**AVIS RELATIF À LA PROTECTION
CONTRE LES EVENTUELS EFFETS NOCIFS ET NUISANCES
PROVOQUÉS PAR LES RAYONNEMENTS NON IONISANTS
GÉNÉRÉS PAR DES ANTENNES ÉMETTRICES STATIONNAIRES**

Commune : FLORENVILLE - Exploitant : TELENET GROUP

Référence exploitant : LX6195B

Rapport n° 16 / 2025

Figure 1 : Vue en plan des lieux de séjour et des points de contrôle

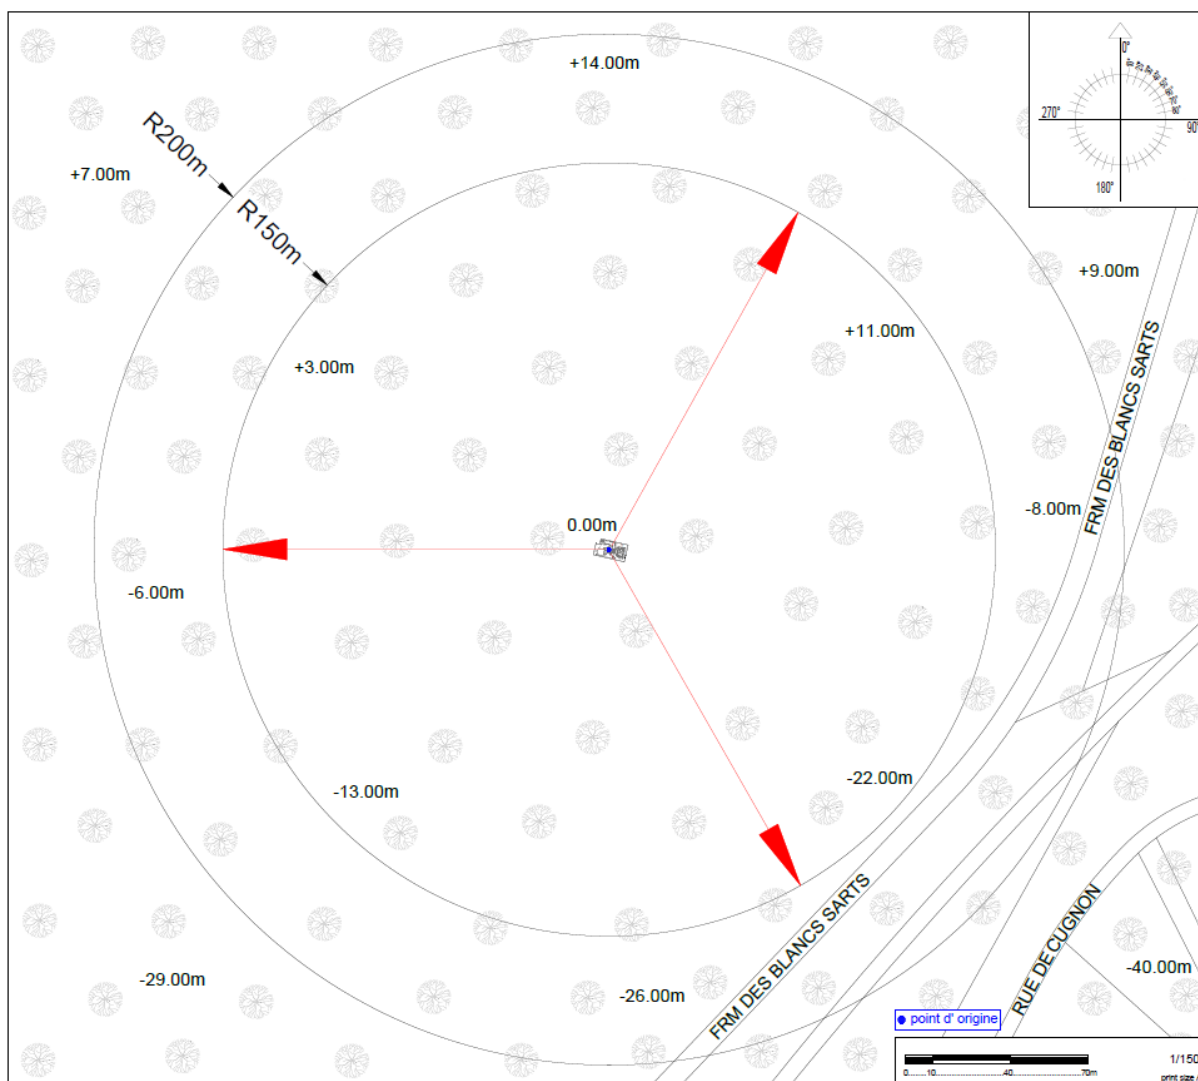
En ce qui concerne les antennes de l'installation mentionnées dans le tableau 1, la distance maximale à laquelle la limite pourrait être atteinte, à l'extérieur, est égale à 91,4 m. S'il n'y a pas de LS à une distance inférieure, les antennes respectent forcément la limite d'immission.

Dans le cas des LS situés à l'intérieur des bâtiments, une atténuation d'obstacle est prise en compte et il en résulte que la distance maximale à laquelle la limite pourrait être atteinte se réduit à 64,7 m.

Les résultats de l'évaluation décrite au paragraphe 4 indiquent que les antennes émettrices stationnaires de l'installation faisant l'objet du présent avis ne produisent pas, dans un lieu de séjour, un rayonnement électromagnétique maximum supérieur aux limites fixées à l'article 4 du décret.

Figure 2 : Vue en plan des installations d'antennes dans un rayon de 300 mètres autour de l'installation faisant l'objet de la demande d'avis

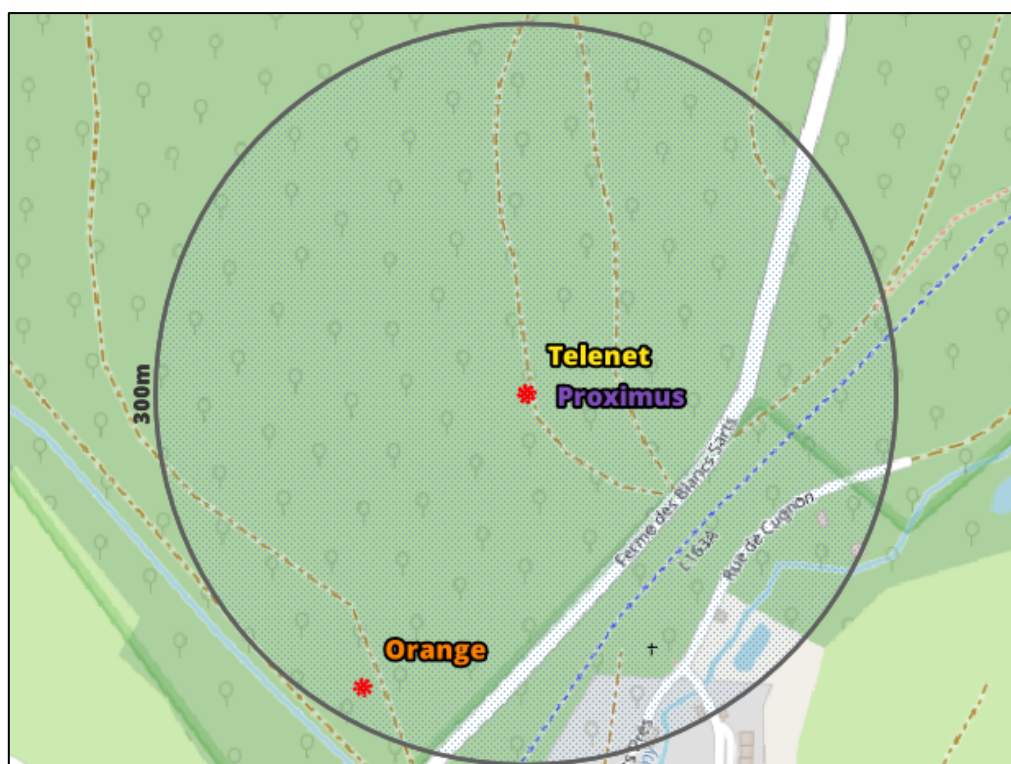
Compte tenu des considérations ci-dessus, il apparaît que l'intensité du rayonnement électromagnétique généré, dans les lieux de séjour situés dans un rayon de 300 mètres autour de l'installation référencée dans le paragraphe 2, par l'ensemble des antennes émettrices stationnaires de l'ensemble des exploitants du même site d'antennes émettrices stationnaires respecte la limite fixée à l'article 4, § 2 du décret.
